Dodatek č. 5

ke Smlouvě o dílo k provedení stavby č. 44806 ZŠ Šeberov
číslo smlouvy objednatele: DIL/21/04/007495/2022
číslo smlouvy zhotovitele: 3456/2022

tento Dodatek č. 5 ke Smlouvě o dílo k provedení stavby č. 44806 ZŠ Šeberov (dále jen jako „**Dodatek**“):

PODKLAD PRO VÝPOČET SPOTŘEBY MATERIÁLU - 1.NP

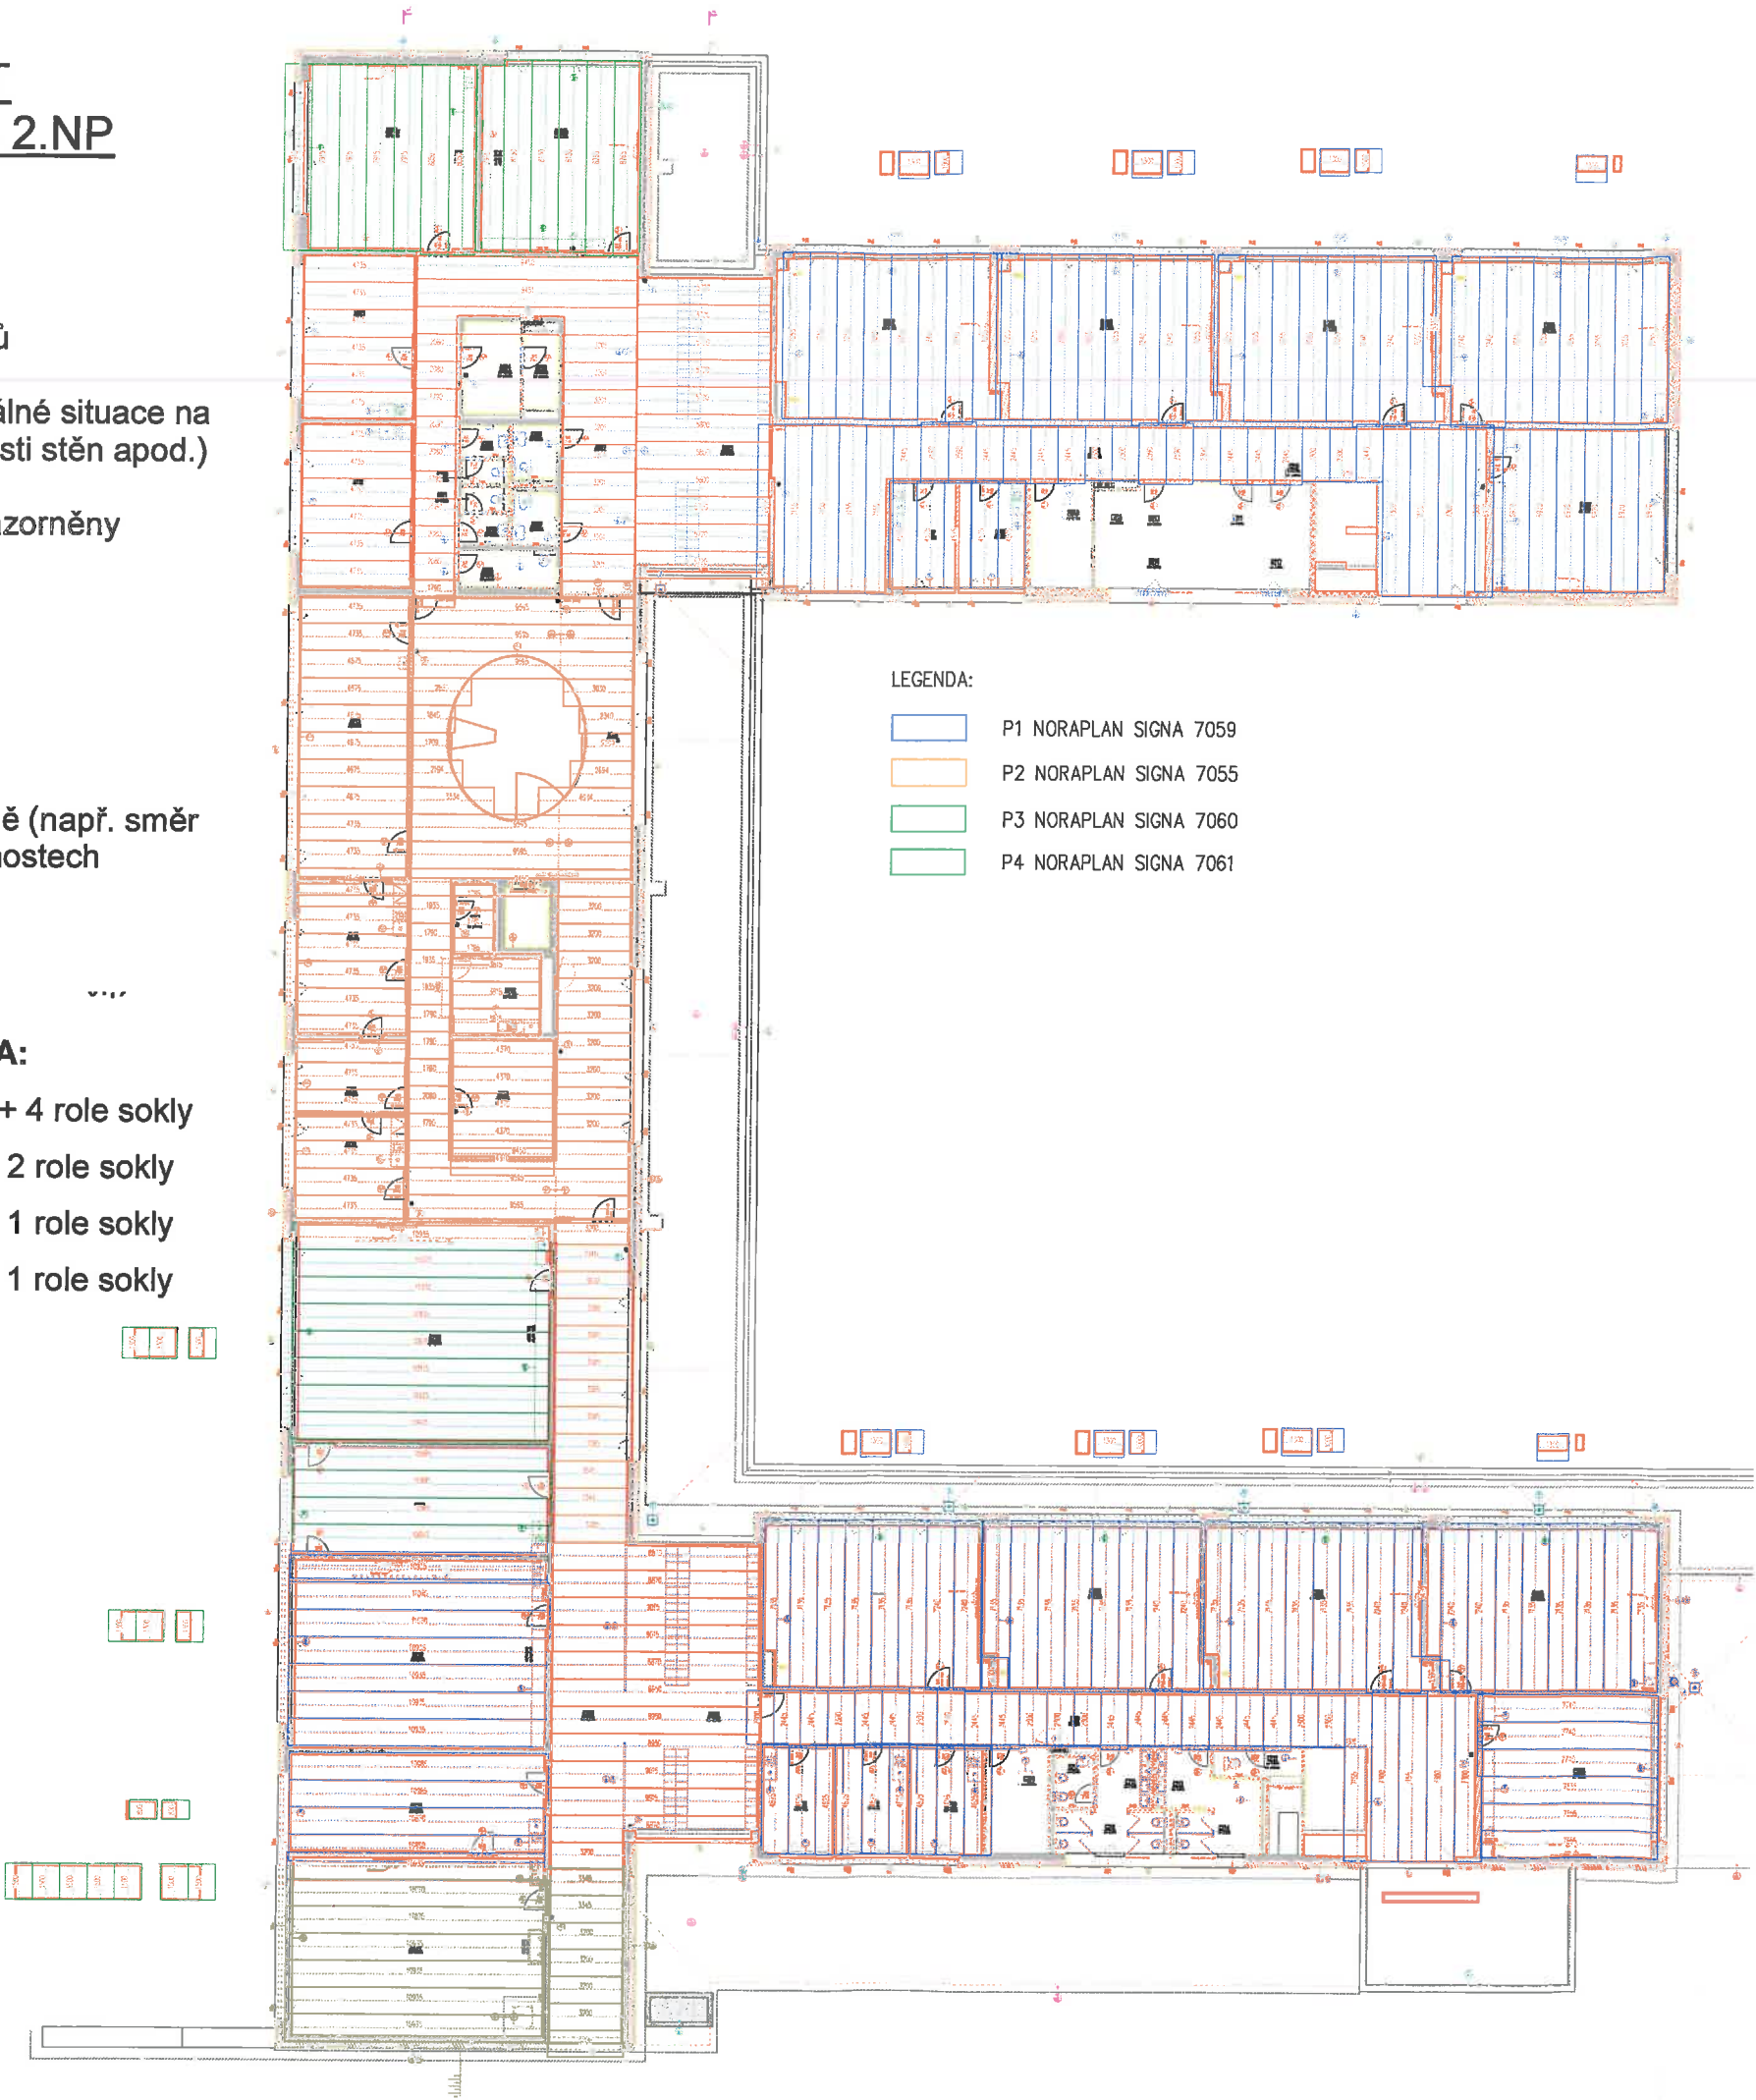
1.4. ZL č. 27 řeší navýšení prořezu kaučukových podlah.

- 1. Uvažuje se z využitím příčných spojů
 - umístění spojů bude vycházet z reálné situace na stavbě (reálné rozměry místností, křivosti stěn apod.)
 - příčné spoje nejsou ve výkrese znázorněny
- 2. Délky rolí 15bm
- 3. Každá místnost je řešena individuálně (např. směr pokládky), nezávisle na ostatních místnostech

- P1 SIGNA 7059: 1274 bm -> 85 ks rolí + 4 role sokly
- P2 SIGNA 7055: 675 bm -> 45 ks rolí + 2 role sokly
- P3 SIGNA 7060: 267 bm -> 18 ks rolí + 1 role sokly
- P4 SIGNA 7061: 360 bm -> 24 ks rolí + 1 role sokly

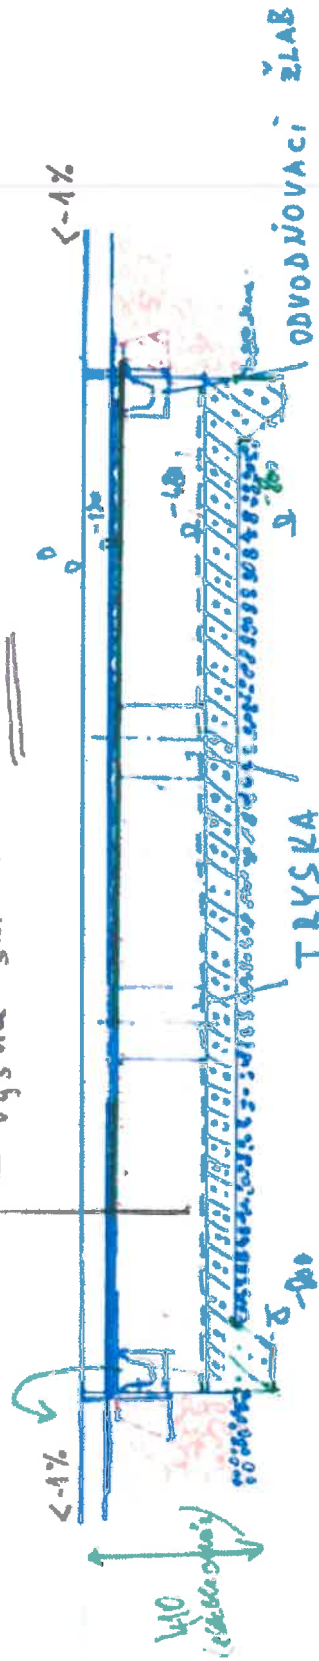
- 1.12. ZL č. 36 řeší změnu technického řešení z důvodu chyby v projektové dokumentaci, aby nedocházelo k podemletí dlažby, zároveň změnou řešení dojde k úspoře provozních nákladů. Zároveň došlo ke zvětšení plochy fontány z důvodu zarovnání na spárořez velkoformátové dlažby. Dále bylo doplněno nucené větrání z důvodu delší životnosti technologického zařízení.

Epoxidová hydroizolace dvojsložková - 2mm

Beton B 20 - 350mm, PLATACE

ALP + ASF PAŠ (akrylátová emulze) + PE
železobetonová deska - 150mm

Příloha č.40 prefa spárování

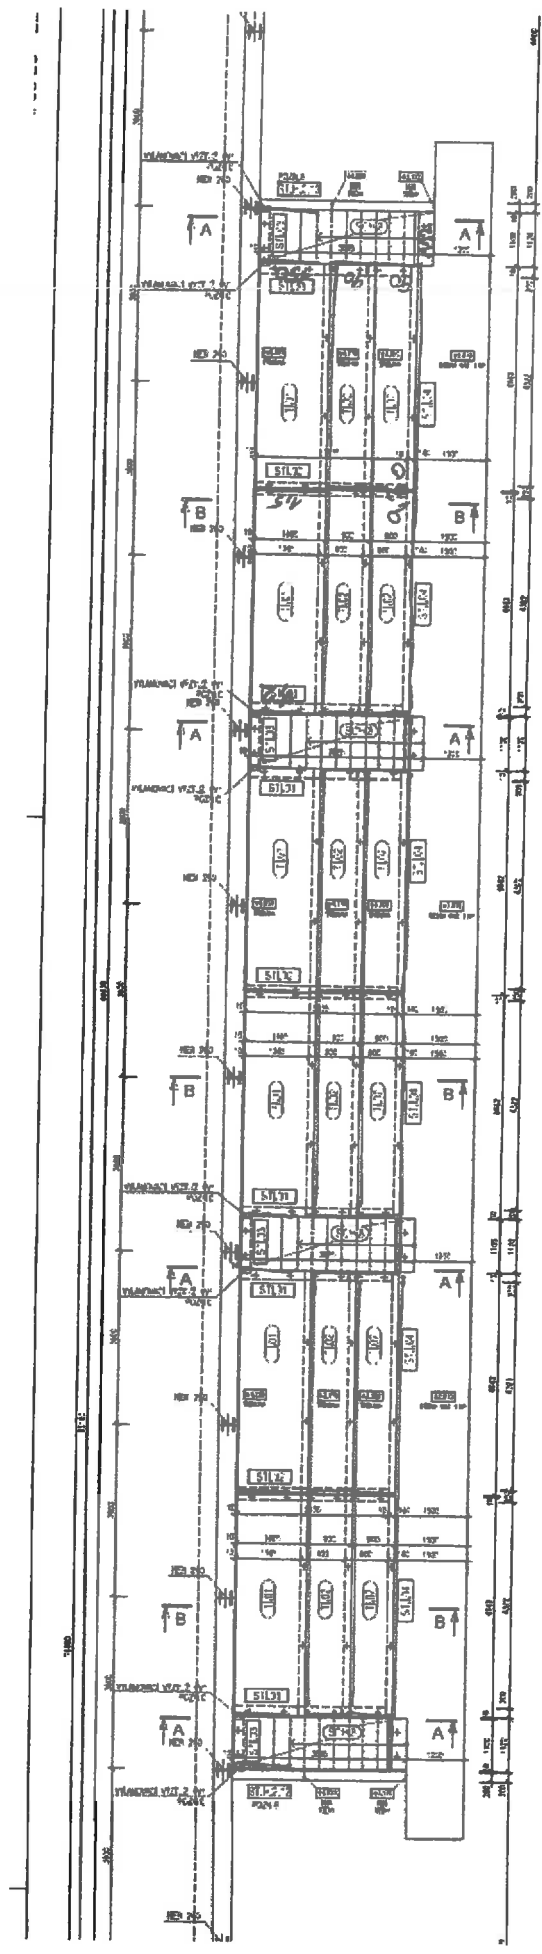
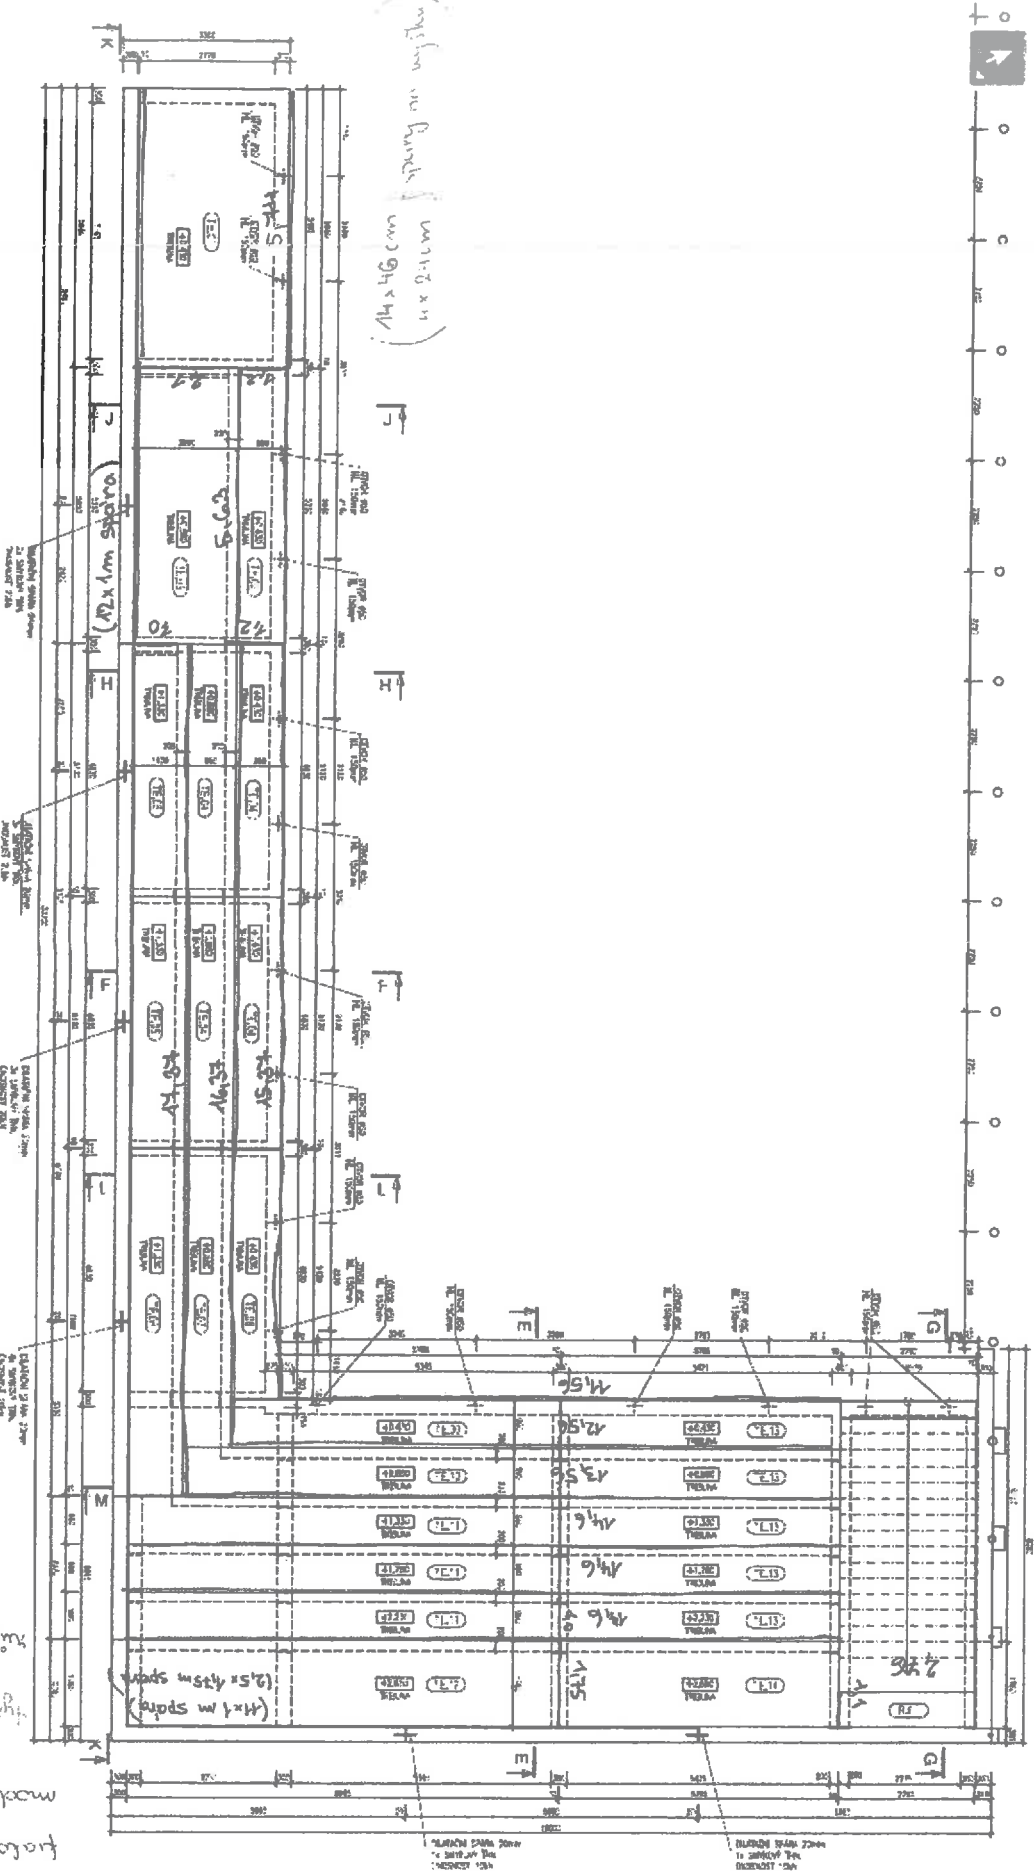
- 1.15. ZL č. 40 řeší změnu vyvolanou chybou v projektové dokumentaci (spárování prefabrikací za účelem správné funkčnosti, zvýšení životnosti z důvodu vyloučení zatékání a zvýšení estetické hodnoty).
